Parecer 025/2023 - CEIV - 1ª Análise - LAHAM

PARECER 025/2023 - CEIV
COMISSÃO PERMANENTE DE ANÁLISE DE ESTUDO DE IMPACTO DE
VIZINHANÇA (CEIV)

Processo Administrativo nº: AprovaFácil #11676 – ARQ.01.00000502/EIV.000012

Projeto: Ed. Laham Residencial.

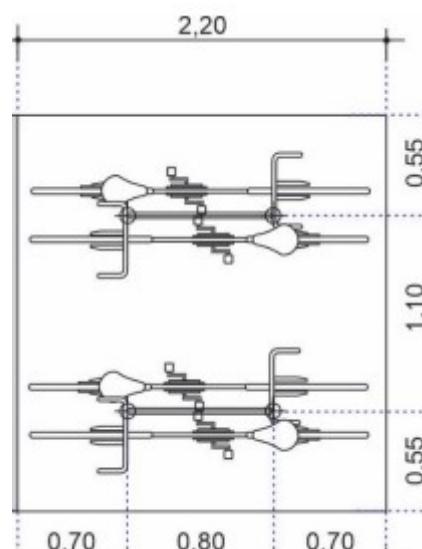
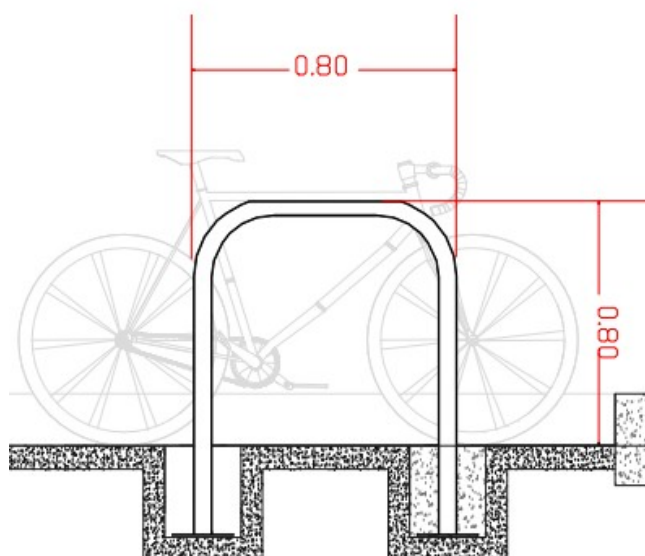
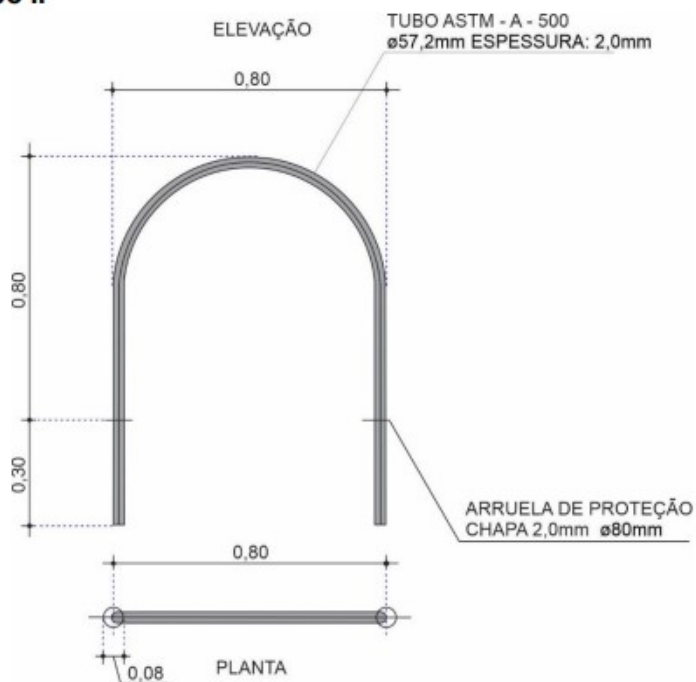
32.2. Demonstrar no projeto arquitetônico, onde serão os paraciclos mencionados na medida mitigadora. Ademais, considerando que existe um projeto padrão de paraciclos da Secretaria de Planejamento Urbano, de acordo com o TIPO II do Manual de Sinalização Cicloviária do CONTRAN (Volume VII), as dimensões das imagens a seguir devem ser respeitadas e acrescentadas no projeto arquitetônico:
